志賀原子力発電所2号炉 敷地周辺の地質・地質構造について

敷地周辺(海域)の断層の評価
(コメント回答)

2023年8月30日
北陸電力株式会社

評価の流れ(第1144回審査会合時)

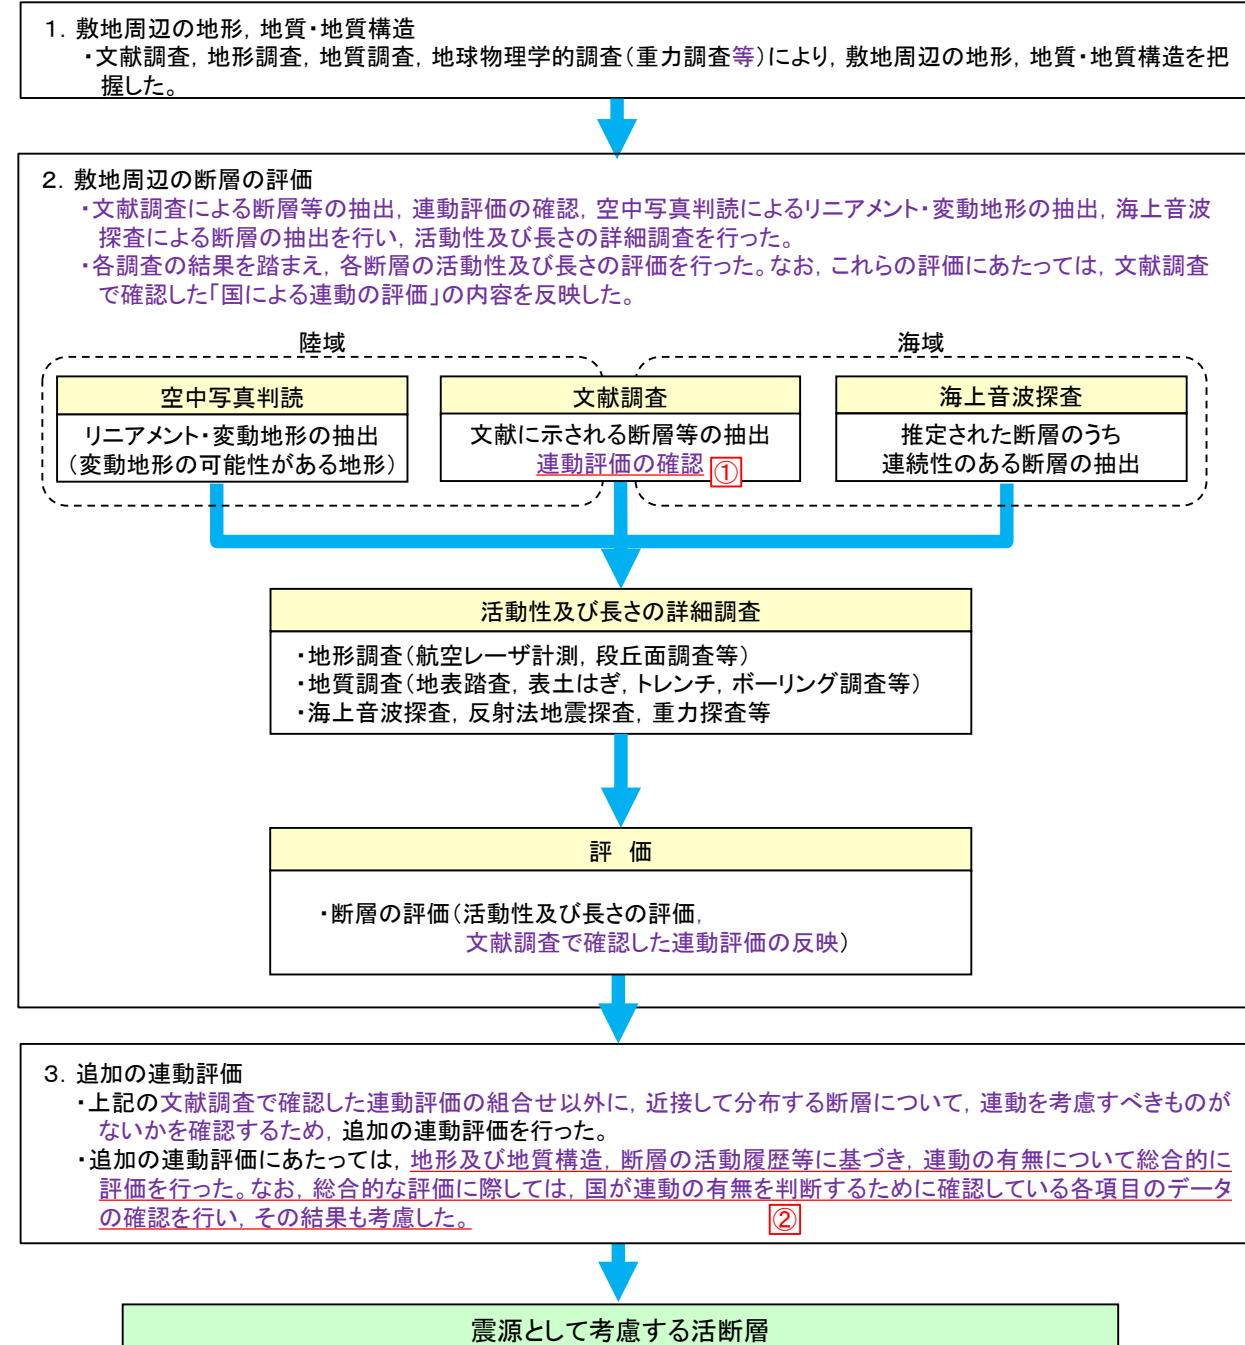
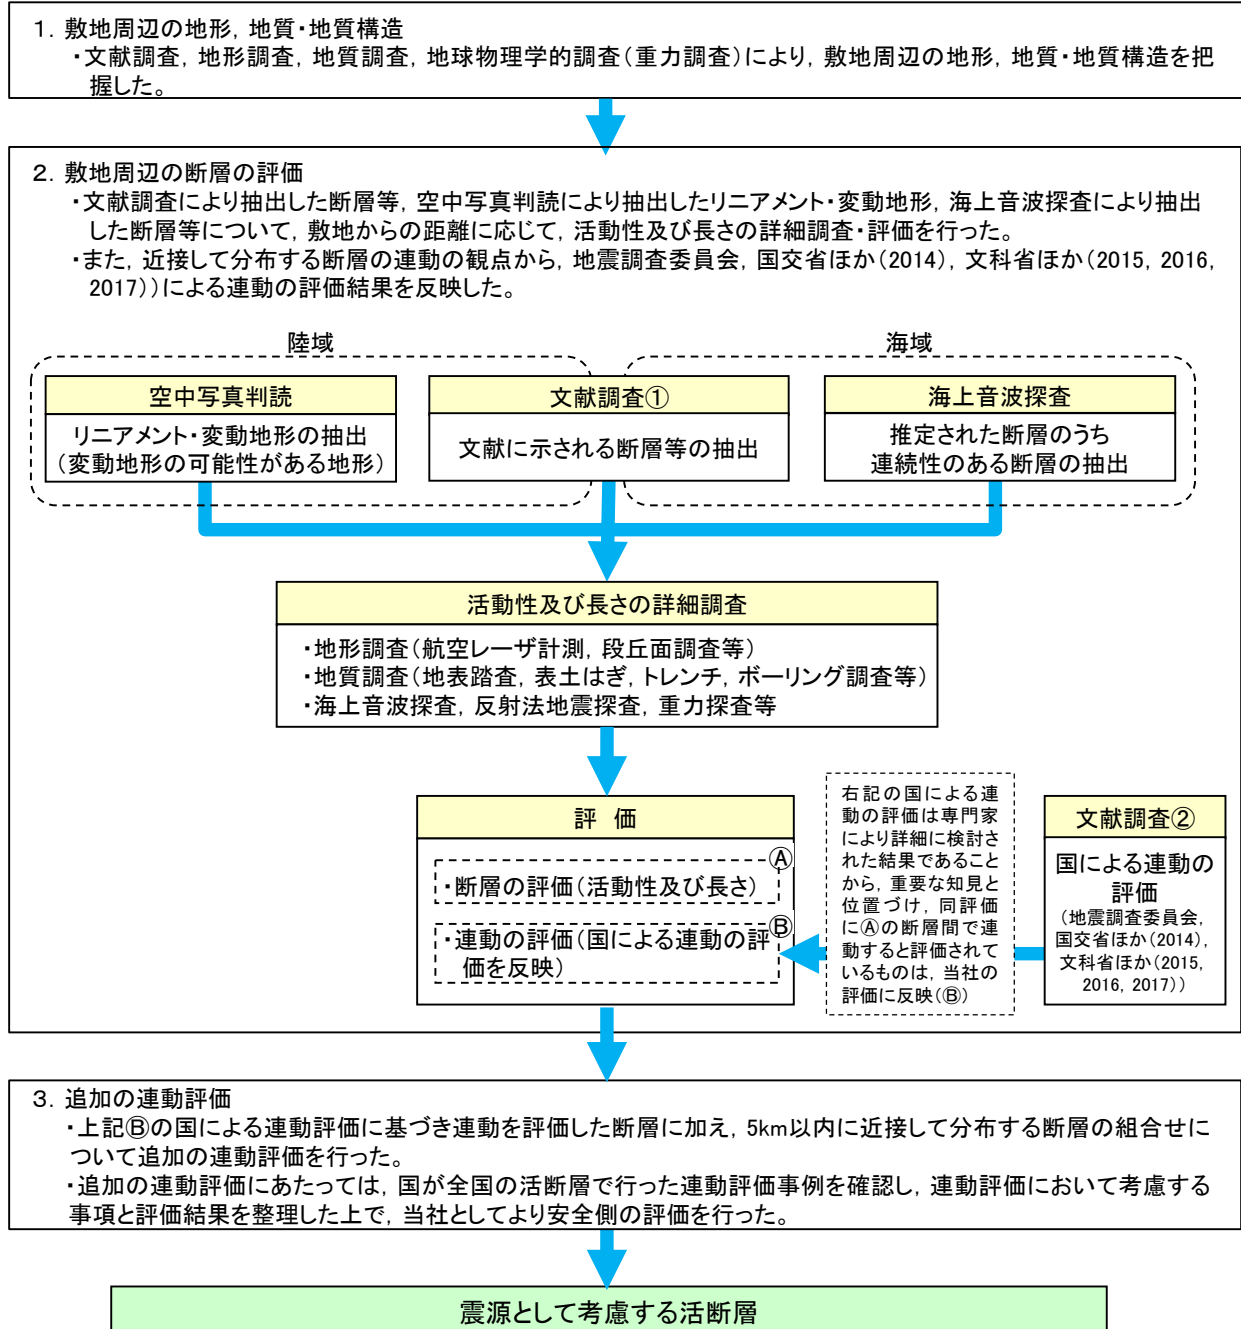
文献調査を個別断層の段階と連動評価の前段で分けて行っているが、文献調査は最初の段階で一括して整理し、その結果を踏まえ、個別断層の評価及び連動の評価を行うこと。

追加の連動評価にあたっては、国の行った評価結果を踏まえた評価を行っているが、画一的な評価で一律に評価することは難しいため、事業者の整理した考慮事項を踏まえ、個別断層毎にデータを考慮した上で総合的な評価を行うこと。

- 文献調査②としていた「国による連動の評価」については、最初の段階で「文献調査」として一括して整理し、その結果を反映して評価を行う流れとなるように資料構成を変更した。・・・**下線部①**
- 追加の連動評価にあたっては、地形及び地質構造、断層の活動履歴等に基づき、連動の有無について総合的に評価を行った。なお、総合的な評価に際しては、国が連動の有無を判断するために確認している各項目のデータの確認を行い、その結果も考慮した。・・・**下線部②**

検討対象断層の組合せ

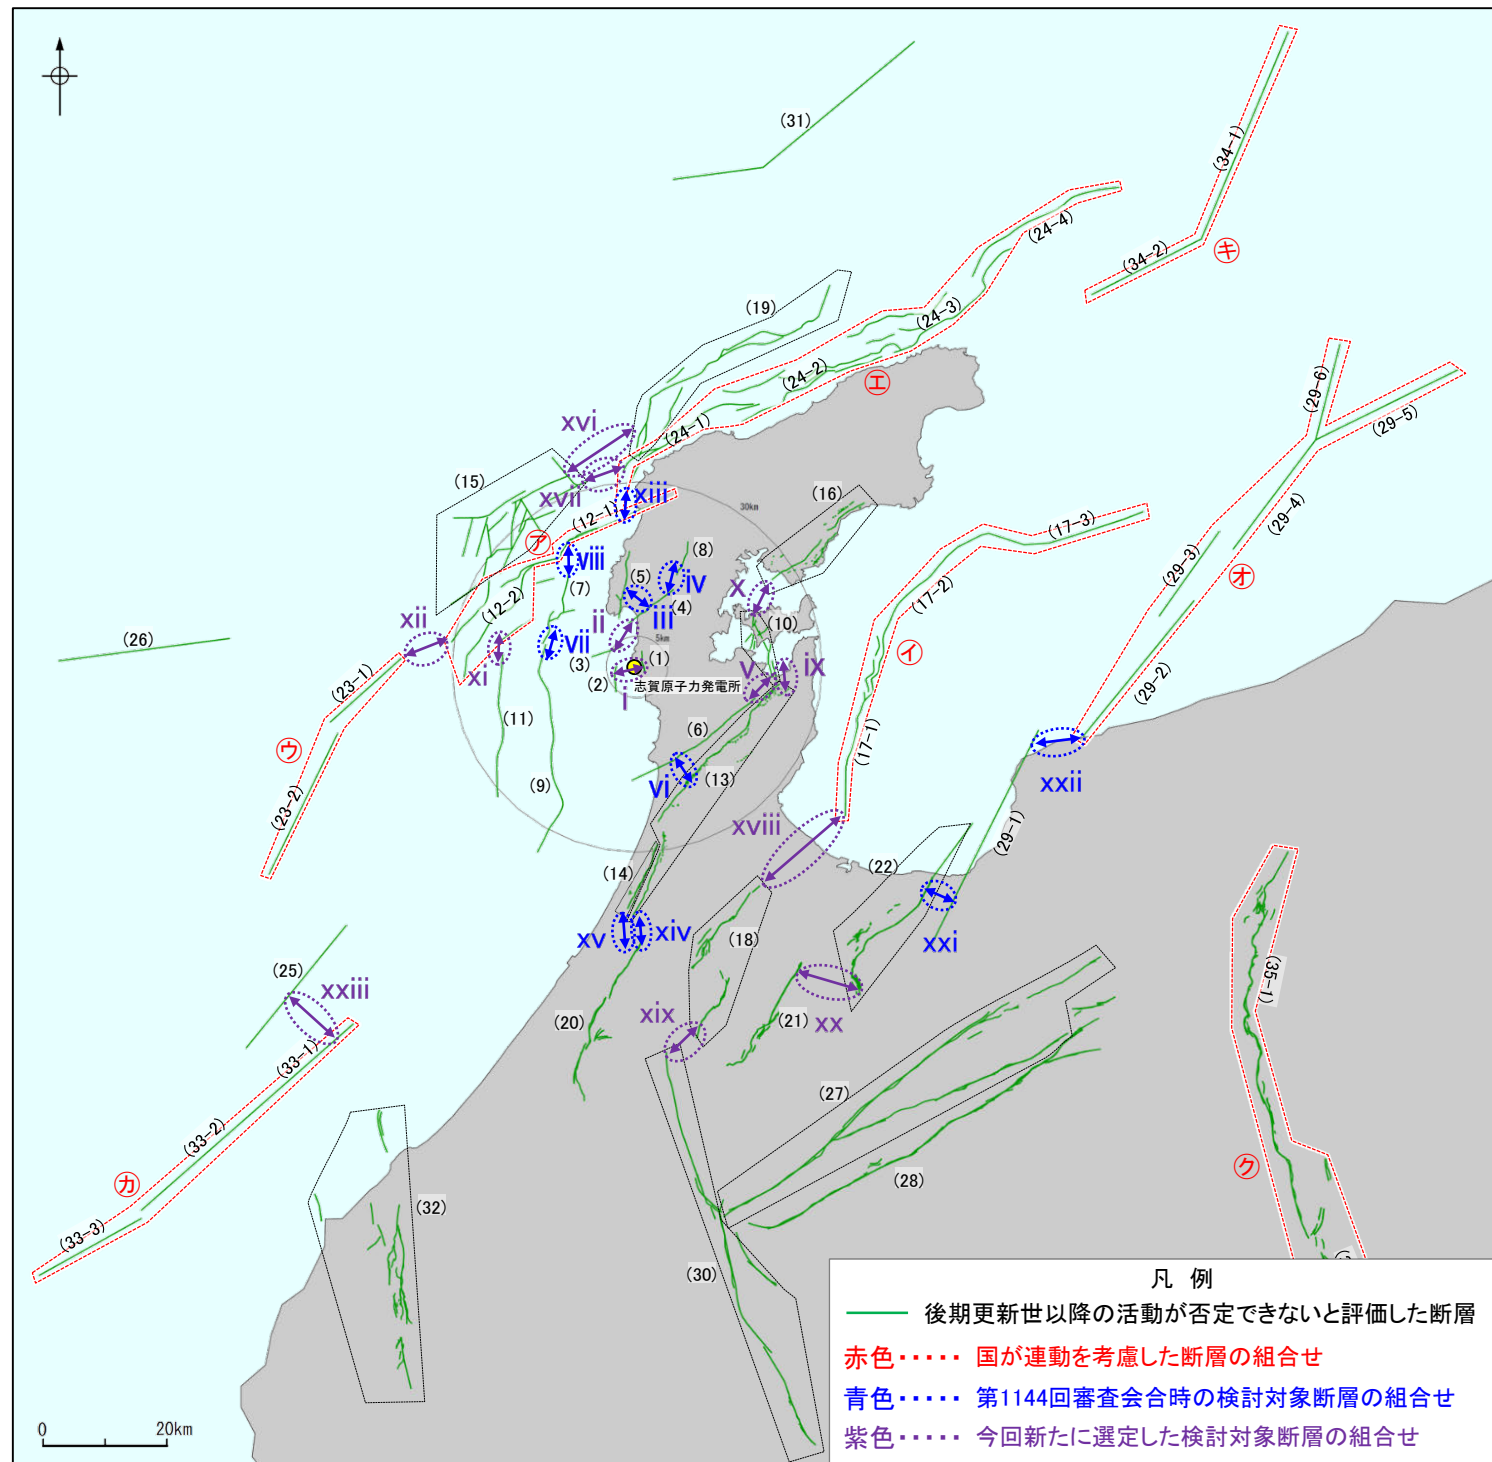
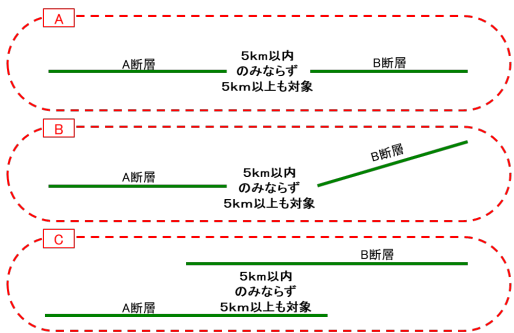
追加の連動評価を行う断層の組合せの選定にあたっては、松田(1990)のルールに基づき離隔距離が5km以内の断層に限定しているが、5kmを超えるものも選定の対象に含めて評価すること。

敷地近傍断層の福浦断層と兜岩沖断層についても、5km以内で近接して分布することから、追加の連動評価の検討対象として選定すること。

○起震断層と断層間の離隔距離の関係を示した知見として、松田(1990)の5kmルールがあるものの、当社の連動評価にあたっては、安全側の観点から、5km以上の離隔距離がある断層についても、ほぼ一線にならぶ断層や並走する断層については検討対象とした。

○敷地近傍断層の福浦断層と兜岩沖断層の組合せも含めて、近接して分布する断層の組合せ(23パターン)を連動の検討対象として選定した。

- ・複数の活断層が連動してより規模の大きな地震を引き起こすことを考慮して、近接する断層の組合せを選定した。
- ・隣り合う断層の離隔距離が5km以内のみならず5km以上ある場合についても、連動の有無を検討する断層の組合せとして選定した。
- ・ほぼ一線にならぶほぼ同じ走向の断層(下図A)に加え、走向を異にする断層(下図B)、並走する断層(下図C)も検討対象とした。
